POR MEDIO DE LA CUAL SE OTORGA UN PERMISO DE VERTIMIENTOS Y SE ADOPTAN OTRAS DISPOSICIONES

4. Que técnicos de la Corporación procedieron a realizar visita al predio el día 26 de julio del año 2024, generándose el informe técnico **IT-05896-2024** del 05 de septiembre del año 2024, se evaluó la solicitud presentada de la cual se formularon observaciones y conclusiones las cuales hacen parte integral del presente trámite ambiental, en cuanto a lo siguiente:

**STARD**

**Predio El Venteadero**

**DESCRIPCIÓN DEL O LOS SISTEMAS DE TRATAMIENTO:**

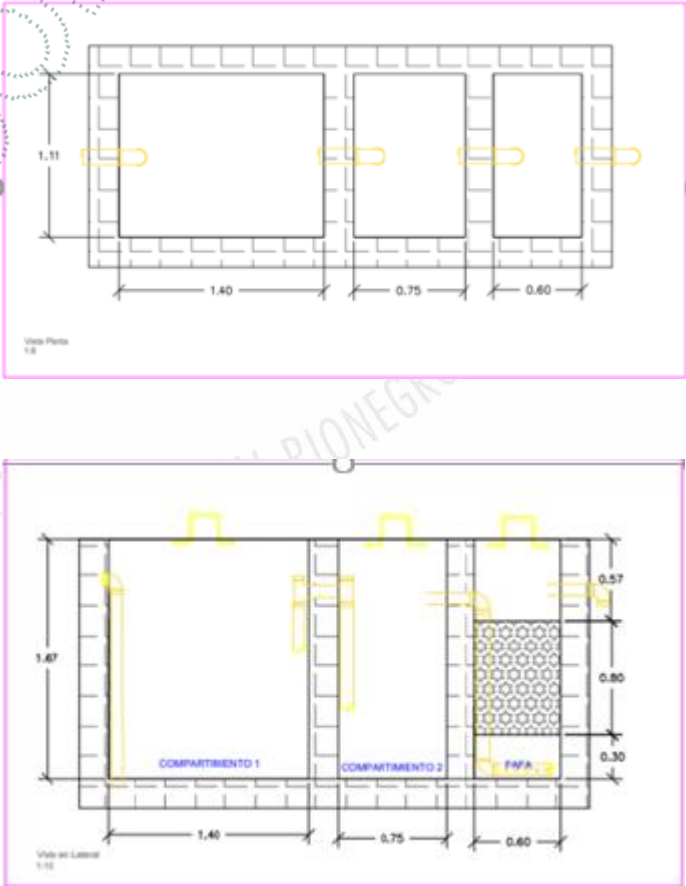
El sistema de tratamiento de agua residual domestica tendrá capacidad para atender el agua residual a generarse por máximo 4 colaboradores y tres habitantes permanentes que se encargan de la mayordomía del cultivo.

Se proyecta construir un sistema de tratamiento compuesto por: trampa de grasas, un sistema séptico compuesto por dos cámaras, y un filtro anaerobio de flujo ascendente (FAFA). El vertimiento se realizará sobre el suelo mediante campo de infiltración.

**4.5** Es factible **Acoger** el diseño del Sistema de Tratamiento de Aguas Residuales Domésticas “STARD”, con descarga a suelo, toda vez que, cuentan con adecuados parámetros técnicos de diseño para el tratamiento y disposición final de los vertimientos domésticos, garantizando el cumplimiento de los límites establecidos en la Resolución 699 de 2021, Artículo 4.

1. STARD PREDIO EL VENTEADERO

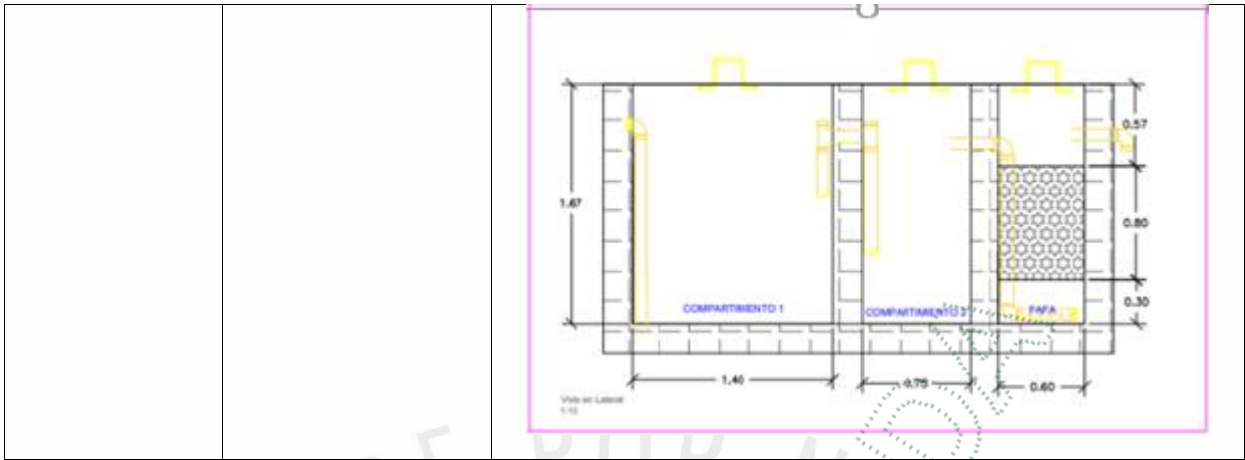
Sistema de tratamiento compuesto por: trampa de grasas, un sistema séptico compuesto por dos cámaras, y un filtro anaerobio de flujo ascendente (FAFA). El vertimiento se realizará sobre el suelo mediante campo de infiltración.

**ARTÍCULO TERCERO: ACOGER** los Sistemas de Tratamiento de Aguas Residuales Domésticas “STARD” y el STARnD-Recirculación tal y como se describen a continuación:

2. STARnD-RECIRCULACION

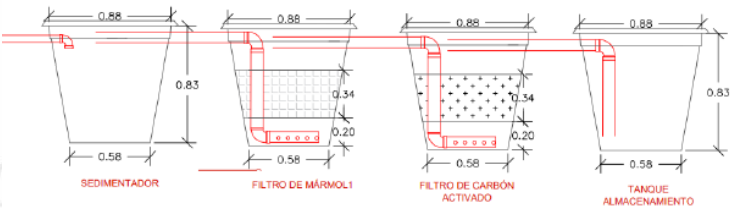
EL STARnD consiste en un tanque de decantación donde se deposita el lodo primario constituido por los sólidos sedimentables, que se decantan por la baja turbulencia, reposo o por floculación (filtro de mármol, lecho filtrante, filtro de carbón activado). Tiene como objetivo la remoción por medios físicos o mecánicos de una parte sustancial de los sólidos (pantano) impregnados en los elementos de protección personal de los fumigadores durante la jornada.
